Датум: 25.03.2019.

Предмет: Одговори на постављена питања за набавку добара: Набавка намештаја са уградњом, бр. 09-јнмвд-2019.

2. POZICIJA BR.3:

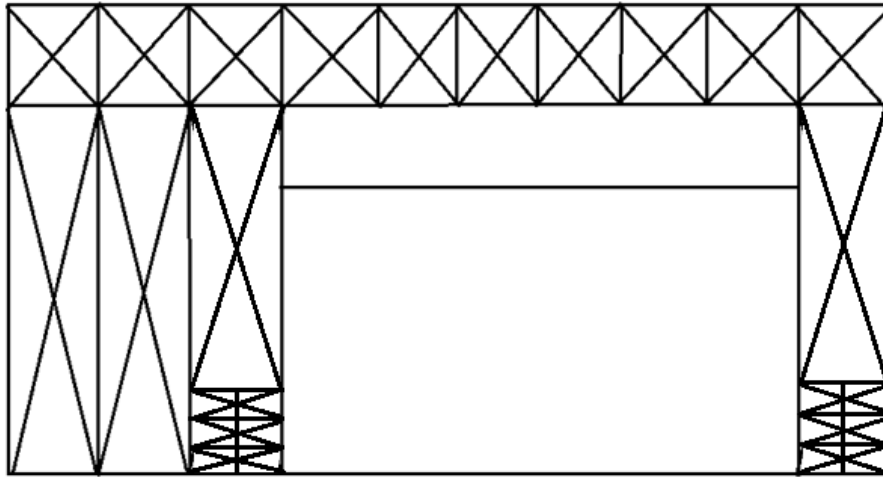
Molimo Vas da pojasnite kako ste predvideli fioku ispod radne površine, zbog vezača koji po sredini povezuje dve noge. Zahtevate dubinu fioke od 70cm, što znači da na visini od 15 cm koliko je fioka, preseca se na pola. Da li je minimalna i maksimalna visina podizanja podložna odstupanju +-5-10%? U kojoj je boji završna obrada nogu? S obzirom da je sistem podizanja mehanički, ploča debljine 36mm, molimo Vas da obratite pažnju na nosivost i položaj postavljanja fioke ispod ploče. Skica u osnovi bi bila poželjna.

ODGOVOR: U prethodnim odgovorima možete naći potencijalni primer gde postoji i izgled nogica! Poželjna boja je bela! Nosivost ovih mehanizama na tržištu dozvoljava da se postavi ovakva ploča i fioka! Što se tiče izrade fioke vaše tehničko rešenje mora da predvidi da ona bude postavljena, nije problem ako je vezivač nogica preseca. Odstupanje za minimalnu i maksimalnu visinu podizanja je prihvatljivo.
